BOGOTÁ | IDRD

Radicado IDRD No. 20266100176711

Asunto: Radicados IDRD Nos. 20262100212882, 20262100216172 y 20262100216702. Radicado SDHT 2-2026-23927/ Autorización para intervenir espacios públicos en el marco de las Estrategias Innovación Social del hábitat y Territorios Mágicos de la Secretaría Distrital del Hábitat

Imagen 1. Localización Predios con Rupi 1400-11 Zonas Viales – Estacionamiento y 1400-12 Zonas Recreativas-Zona Verde. Fuente: SIGDEP DADEP

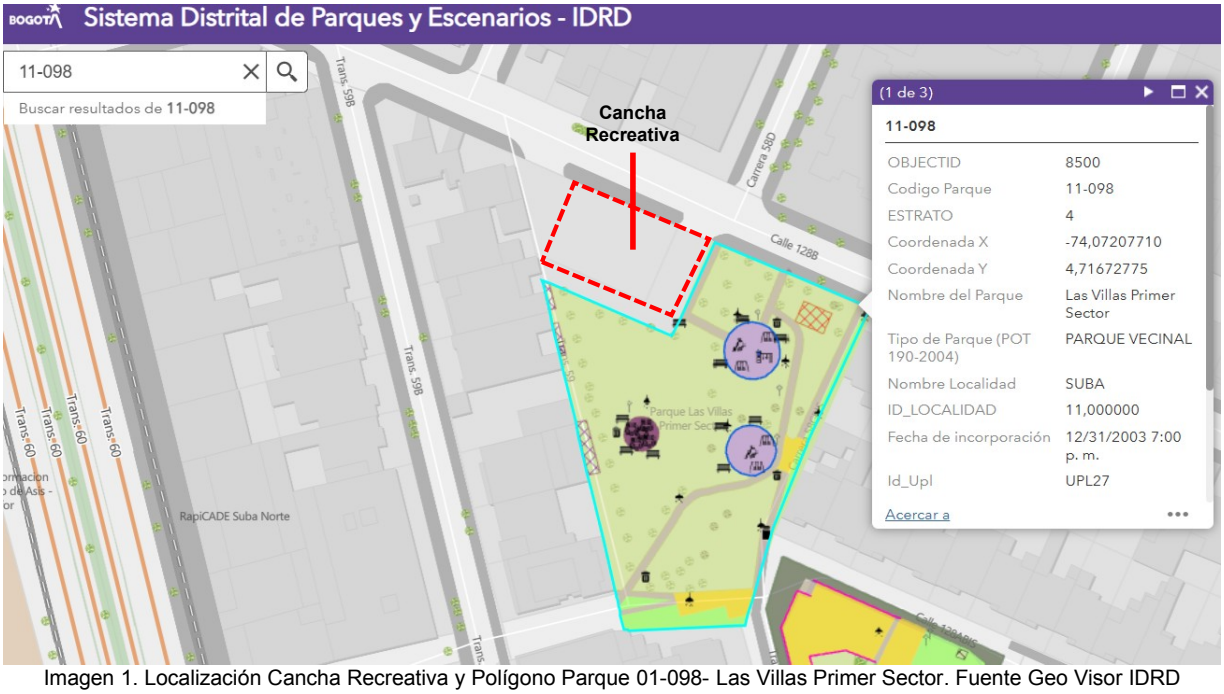
11-098	Las Villas Primer Sector	Proximidad	Suba		En primera instancia, se verifico que la cancha recreativa existente en este sector, se localiza al interior del predio con código Rupi 1400-11 destinado y certificado por el DADEP como un Bien de uso público: ZONAS VIALES - ESTACIONAMIENTO, BAHIA Y/O PARQUEADERO Por lo tanto, esta infraestructura, NO hace parte del Polígono del parque en mención registrado e incorporado en el Inventario del Sistema Distrital de Parques y Escenarios Deportivos como parque de la Red de Proximidad (antes vecinal) y en correspondencia con el predio destinado y certificado por el DADEP como un Bien de uso público: Zonas Recreativas – Zona Verde con código RUPI 1400-12, como se evidencia a continuación:

SI PARCIAL	Conforme a lo anterior, se aclara que NO le competente a esta Entidad, autorizar su solicitud de mantenimiento (Demarcación - pintura) la Cancha Recreativa existente. En tal sentido se autoriza la intervención de mantenimiento dentro de los límites del predio destinado y certificado por el DADEP como Zonas Recreativas – Zona Verde con código RUPI 1400-12 siempre y cuando se dé cumplimento a los siguientes parámetros:
